改善箇所説明図

改善措置の内容

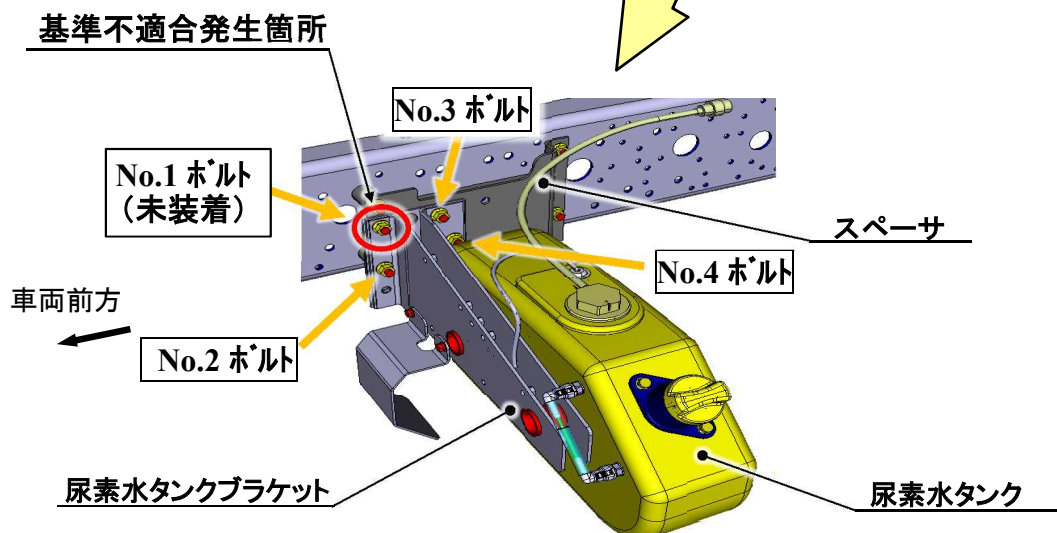
中型トラックの尿素水タンク取付け金具において、取付け作業の指示が不適切なため、4本の締結ボルトのうち1本が装着されていない。そのため、そのままの状態で使用を続けると、当該金具の締結ボルトが緩み、最悪の場合、尿素水タンクが脱落するおそれがある。

全車両、尿素水タンク取付け金具の締結ボルト 1 本を追加締め付けするとともに、他の当該取付け金具の締結ボルト・ナットを新品に交換する。

注：□ は、追加または新品に交換する部品を示す。
